**AVIS RELATIF À LA PROTECTION
CONTRE LES EVENTUELS EFFETS NOCIFS ET NUISANCES
PROVOQUÉS PAR LES RAYONNEMENTS NON IONISANTS
GÉNÉRÉS PAR DES ANTENNES ÉMETTRICES STATIONNAIRES
Commune : GRACE-HOLLOGNE - Exploitant : TELENET GROUP
Référence exploitant : LG2245A**

Rapport n° 1980 / 2025

Adresse	Eglise Saint-Sauveur Place du Doyenné 4460 GRACE-HOLLOGNE (Horion-Hozémont)
Coordonnées Lambert belge 72	222749E 146488N
Type d'implantation	Eglise
Exploitant	TELENET GROUP
Réf. du site de l'exploitant	LG2245A

Figure 1 : Vue en plan des lieux de séjour et des points de contrôle

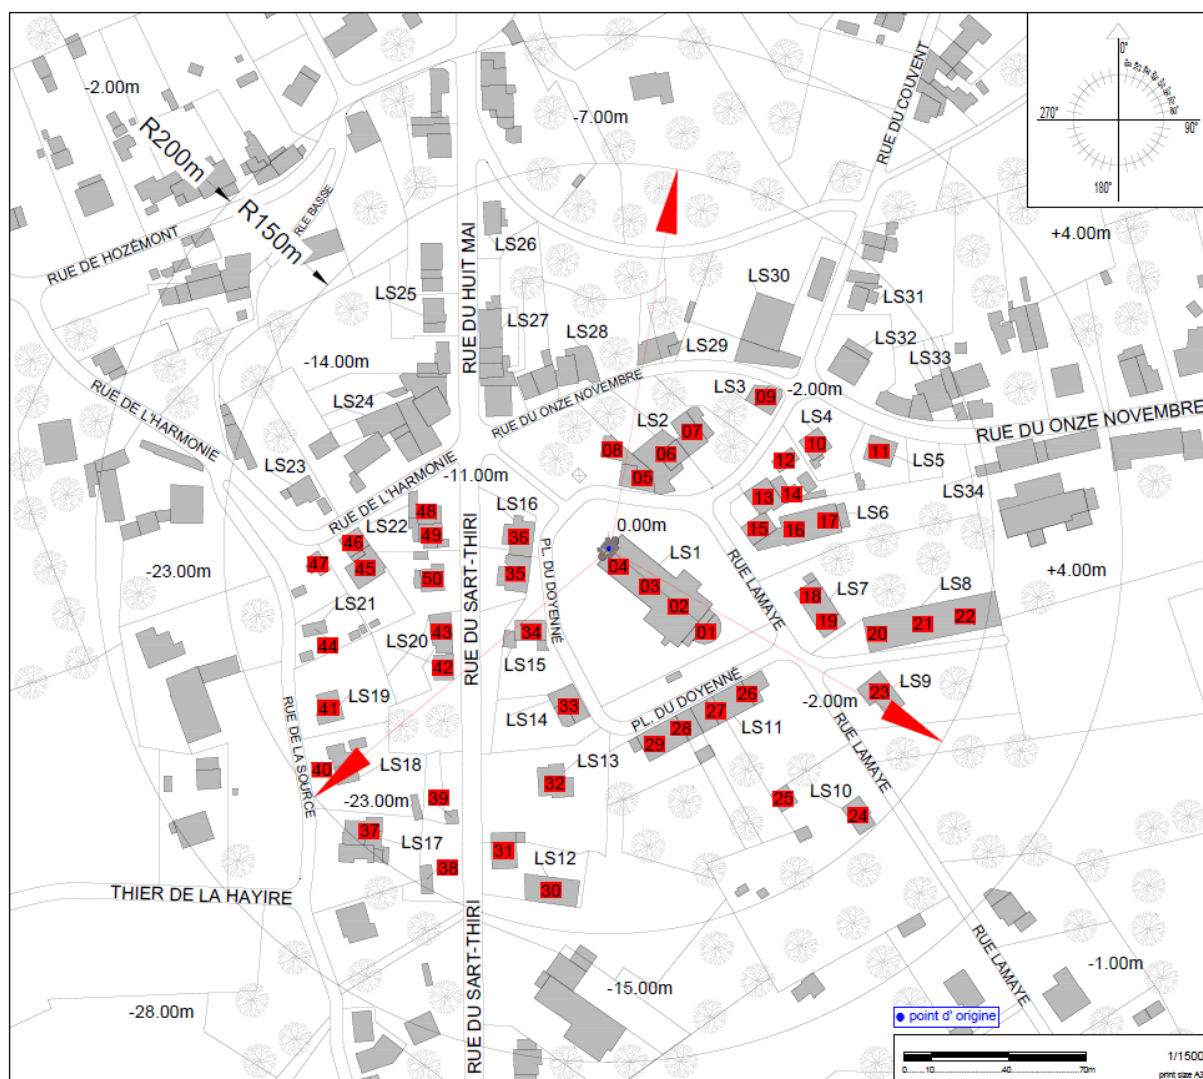
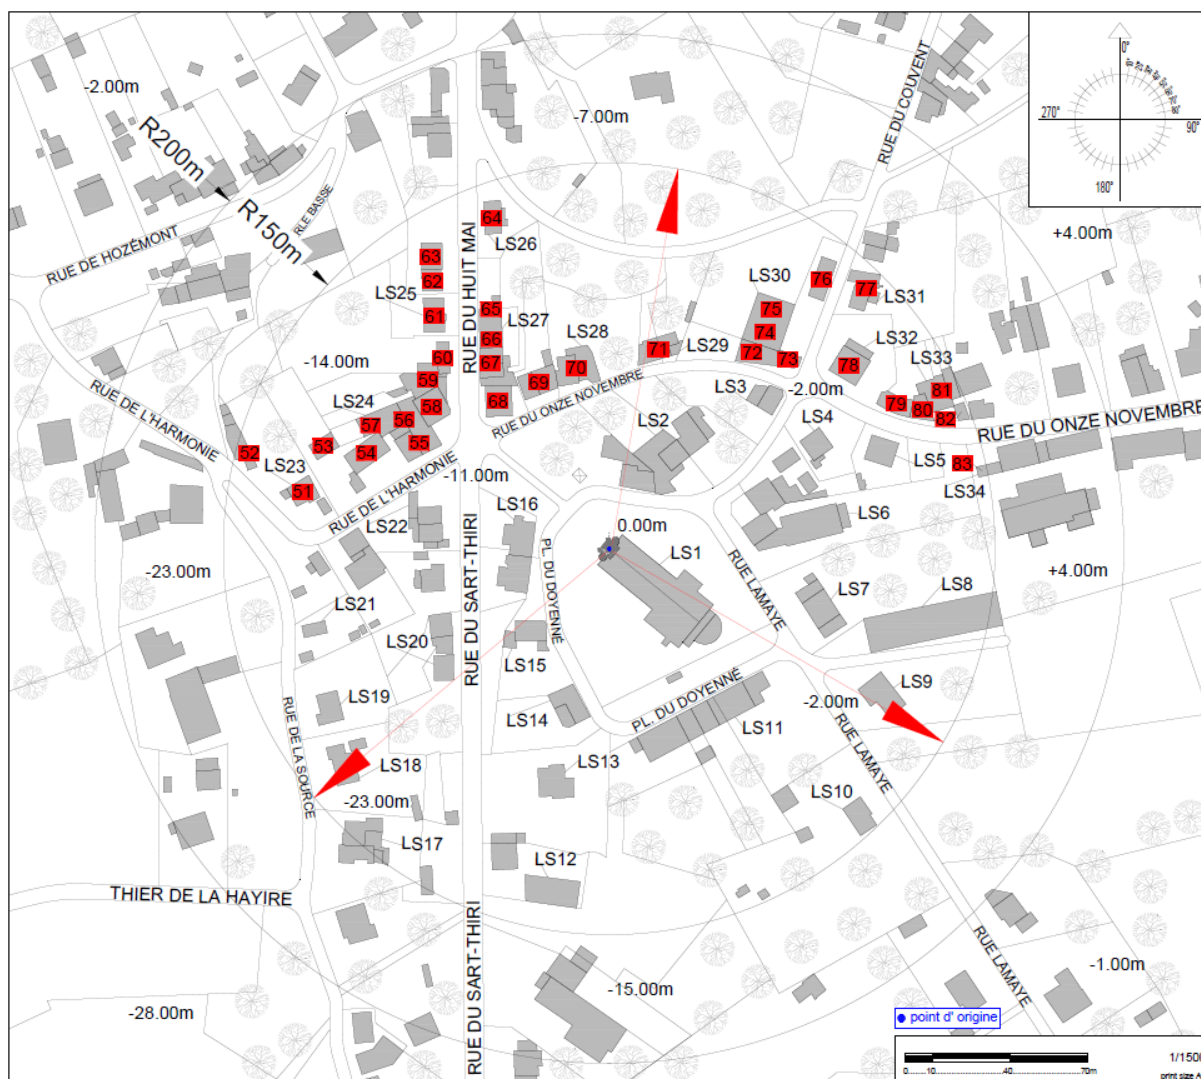
Les fréquences d'émission, la puissance rayonnée par chacune des antennes et leur gain permettent de déterminer le rayon de la zone à analyser. Tout dépassement de la limite par installation est exclu en dehors de cette zone. Le tableau 2 reprend les 35 LS² pour lesquels l'indice d'exposition est le plus élevé. Les différentes colonnes indiquent :

- le numéro du point de contrôle repris sur un des plans de la figure 1;
- le numéro du LS dans lequel se trouve le point de contrôle de la 1^{ère} colonne ;
- l'atténuation d'obstacle prise en compte pour le calcul de l'indice d'exposition dans le LS ;
- le résultat du calcul de l'indice d'exposition.

N° point de contrôle	LS	Atténuation (dB)	Indice d'exposition relatif à la limite par installation IE_i
19	LS7	3,0	0,182
20	LS8	3,0	0,144
21	LS8	3,0	0,131
18	LS7	3,0	0,121
23	LS9	3,0	0,117
22	LS8	3,0	0,105
75	LS30	3,0	0,095
24	LS10	3,0	0,083
74	LS30	3,0	0,081
31	LS12	3,0	0,081
11	LS5	3,0	0,065
26	LS11	3,0	0,060
78	LS32	3,0	0,056
76	LS30	3,0	0,053
77	LS31	3,0	0,051
79	LS33	3,0	0,050
25	LS10	3,0	0,047
80	LS33	3,0	0,044
64	LS26	3,0	0,042
30	LS12	3,0	0,041
10	LS4	3,0	0,040
82	LS33	3,0	0,038
9	LS3	3,0	0,038
81	LS33	3,0	0,038
83	LS34	3,0	0,035
27	LS11	3,0	0,031
29	LS11	3,0	0,031
63	LS25	3,0	0,030
28	LS11	3,0	0,027
62	LS25	3,0	0,024
34	LS15	3,0	0,023
1	LS1	10,0	0,023
37	LS17	3,0	0,022
73	LS30	3,0	0,020
8	LS2	3,0	0,018

En ce qui concerne les antennes de l'installation mentionnées dans le tableau 1, la distance maximale à laquelle la limite pourrait être atteinte, à l'extérieur, est égale à 77,6 m. S'il n'y a pas de LS à une distance inférieure, les antennes respectent forcément la limite d'immission.

Dans le cas des LS situés à l'intérieur des bâtiments, une atténuation d'obstacle est prise en compte et il en résulte que la distance maximale à laquelle la limite pourrait être atteinte se réduit à 55,4 m.

Figure 2 : Vue en plan des installations d'antennes dans un rayon de 300 mètres autour de l'installation faisant l'objet de la demande d'avis

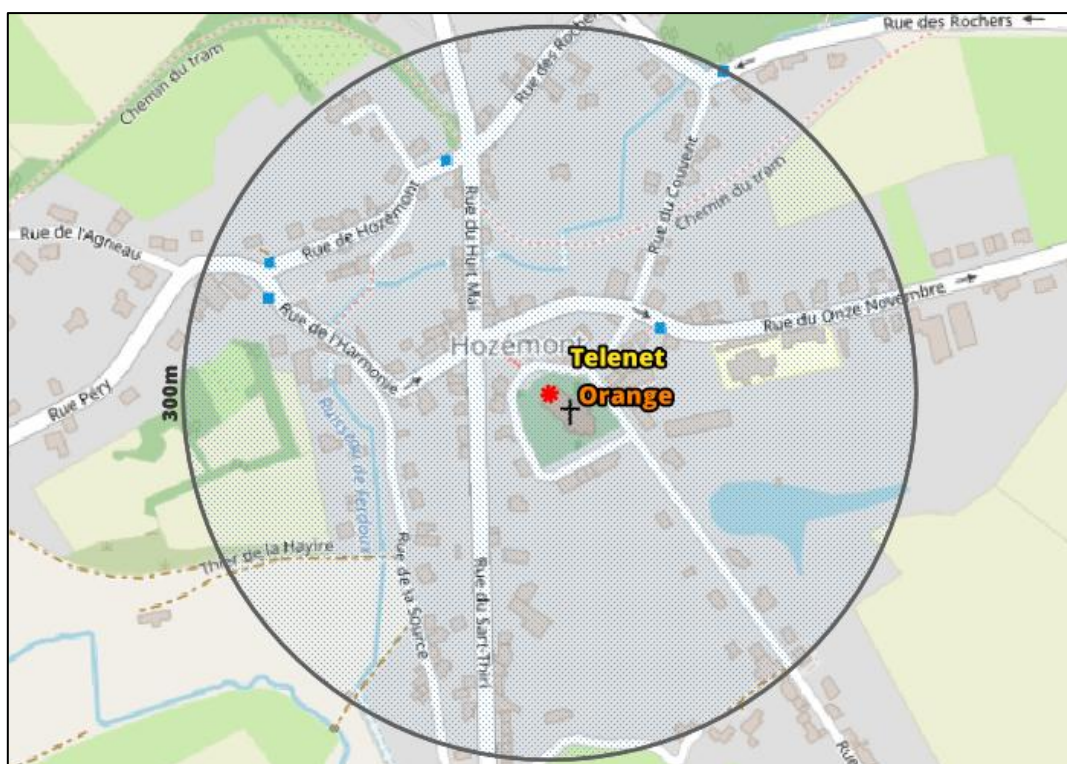
Le plan en projection verticale de la figure 2 indique la localisation des installations d'antennes émettrices stationnaires visées par le décret et situées dans un rayon de 300 mètres autour de l'installation référencée dans le paragraphe 2 et localisée au centre du cercle. Les données de localisation de ces antennes et les avis correspondant sont accessibles via le cadastre en ligne des antennes émettrices stationnaires⁸. Les installations prises en compte dans l'évaluation du respect de la limite cumulative sont les installations d'antennes émettrices déclarées en service par l'exploitant à la date du présent avis, à l'exception de l'installation référencée dans le paragraphe 2 et éventuellement d'autres installations ayant fait l'objet d'une demande d'avis à la même date et qui sont situées à l'intérieur de la zone de 300 mètres de rayon.

- il y a au plus 4 installations d'antennes émettrices stationnaires présentes dans la zone d'évaluation de 300 mètres de rayon représentée dans la figure 2, y inclus l'installation référencée dans le paragraphe 2 : la limite cumulative définie à l'article 4, §2 du décret est nécessairement respectée dans les lieux de séjour à l'intérieur de la zone d'évaluation de 300 mètres de rayon ;

- il y a exactement 5 installations d'antennes émettrices stationnaires présentes dans la zone d'évaluation de 300 mètres de rayon représentée dans la figure 2, y inclus l'installation référencée dans le paragraphe 2 et il existe, pour 3 ou 4 de ces installations, un avis attestant le respect de la limite abrogée de 3 V/m : la limite cumulative définie à l'article 4, §2 du décret est nécessairement respectée dans les lieux de séjour à l'intérieur de la zone d'évaluation de 300 mètres de rayon ;

- dans tous les autres cas, il a été vérifié que la limite cumulative définie à l'article 4, §2 du décret n'est pas dépassée dans les lieux de séjour sur base du nombre d'installations localisées dans la zone d'évaluation de 300 mètres de rayon représentée dans la figure 2, de leur localisation ainsi que des données inscrites dans la figure 1 et au paragraphe 4 du présent avis et dans les avis attestant le respect de la limite par installation ou de la limite abrogée de 3 V/m relatifs aux autres installations reprises dans la figure 2.

Compte tenu des considérations ci-dessus, il apparaît que l'intensité du rayonnement électromagnétique généré, dans les lieux de séjour situés dans un rayon de 300 mètres autour de l'installation référencée dans le paragraphe 2, par l'ensemble des antennes émettrices stationnaires de l'ensemble des exploitants du même site d'antennes émettrices stationnaires respecte la limite fixée à l'article 4, § 2 du décret.
